武蔵公園整備イメージ案

昨年6月に実施した公園の内容に関する意見募集の際に、皆様からお寄せいただいたご意見を参考に、下記のとおり公園のイメージ案を作成しました。

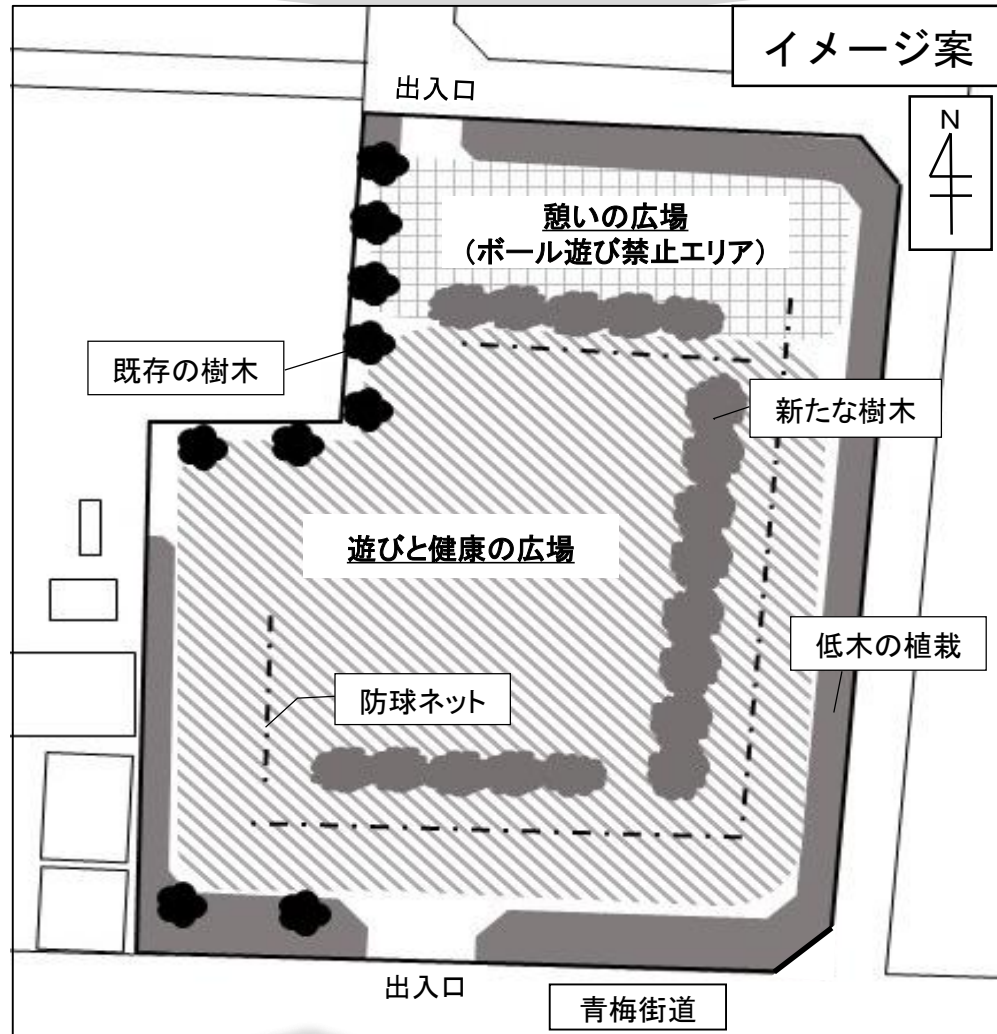
- フェンスを設置してほしい
- 公園灯により明るさを確保してほしい
- ベンチを設置してほしい
- 防災機能の設備を設置してほしい
- 今ある樹木を残してほしい
- 境界部は圧迫感のないものにしてほしい
- 雨水・土砂の流出を抑制する設備を設置してほしい
- 既存広場と一体的に整備してほしい
- 南北へ通り抜けられるようにしてほしい
- 騒音対策をしてほしい
- 南東の角は車の見通しを確保するため植栽をしないでほしい

- ボールの飛び出しや子どもの安全対策として防球ネットを設置しています
- 公園内には、照度を確保するため、適切に照明を設置します
- 憩いの広場、遊びと健康の広場ともにベンチを整備します
- ソーラー照明灯を整備します
- できる限り既存樹木を取り入れた内容としています
- 外周部は低木の植栽により開放的なつくりとしています
- 園内の舗装や浸透施設、外周部の植栽により雨水や土砂の流出に配慮しています
- 既存広場と接する北西側は、一体性を保つため、植栽やフェンスを設けていません
- 公園の南側及び北側に出入口を設置しています
- 遊びと健康の広場の北側に憩いの広場を配置することで、できる限り住居側への騒音に配慮しています
- 公園の南東の角は、道路の見通しを考慮したつくりとしています

- トイレについては、設置のご要望と設置に反対するご意見がございました。公園のトイレは、緑道に隣接する公園など、多くの利用者が見込まれる場合に整備しており、公園整備の方向性や市内同規模の公園の設置状況を考慮し、整備の予定はございません。
- ボール遊びについては、スペースの確保に対するご要望とこれに反対するご意見がございました。本公園に隣接する既存のスペースでは、これまでボール遊びがされている状況があることから同様のスペースを確保しますが、防球ネットを整備したうえで、公園北側エリアにボール遊びを禁止する憩いの広場を設け、住居や道路側へのボールの飛び出しに配慮しています。(市内の500㎡以上の面積の公園では、やわらかいボールで、コントロールできる遊び方は、原則として認めています。)
- 今回の公園整備は、意見募集の際にご案内しましたが、武蔵公園の区域の一部の活用であることや、神社に隣接している特性があることから、広場的な公園とすることを考えております。また、今後も、近隣の催し等の活用が想定されるため、遊具の設置は予定していません。
